## 小型トラック 排出ガス発散防止装置（制御プログラム）について

（届出日：令和6年5月16日 開始日：令和6年5月17日）

リコール番号：5477

## 改善箇所説明図

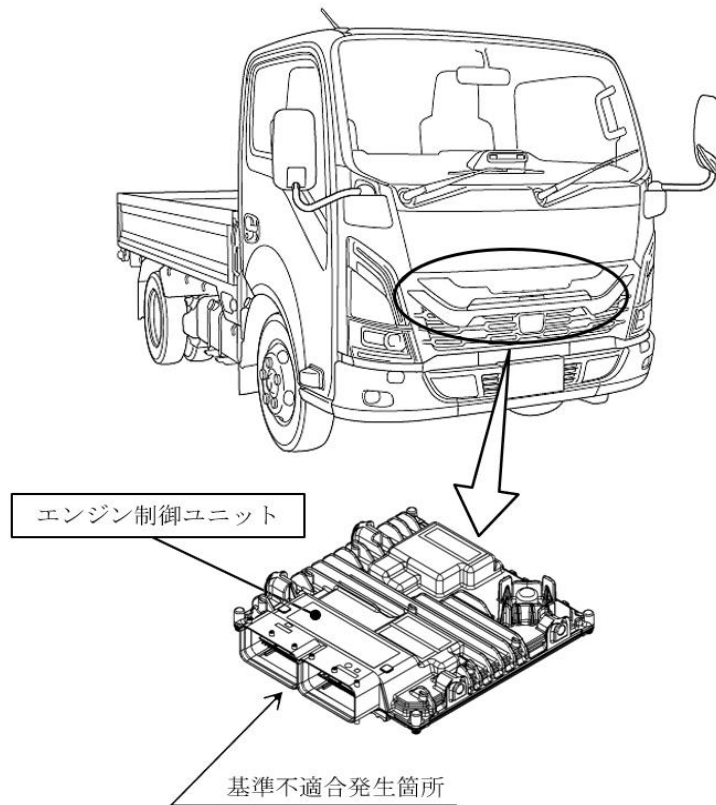
小型トラックにおいて、開発時のエンジン制御プログラムの評価が不適切なため、上流NO<sub>x</sub>センサの故障診断が確定した際にEGR（排気ガス再循環装置）が作動を停止し、設計意図と不一致となる。そのため、保安基準第31条の細目告示第41条別添48の車載式故障診断装置（ディーゼル重量車J-OB DII）の技術基準を満足しない。

全車両、エンジン制御ユニットの制御プログラムを対策プログラムに修正する。また、特定の故障コードが確認された場合は、DPD（粒子状物質除去装置）の再生を実施する。

識別 : 助手席側ドア開口部のシリアルナンバープレート下部中央の位置に、識別ペイント（黄色）を塗布する。
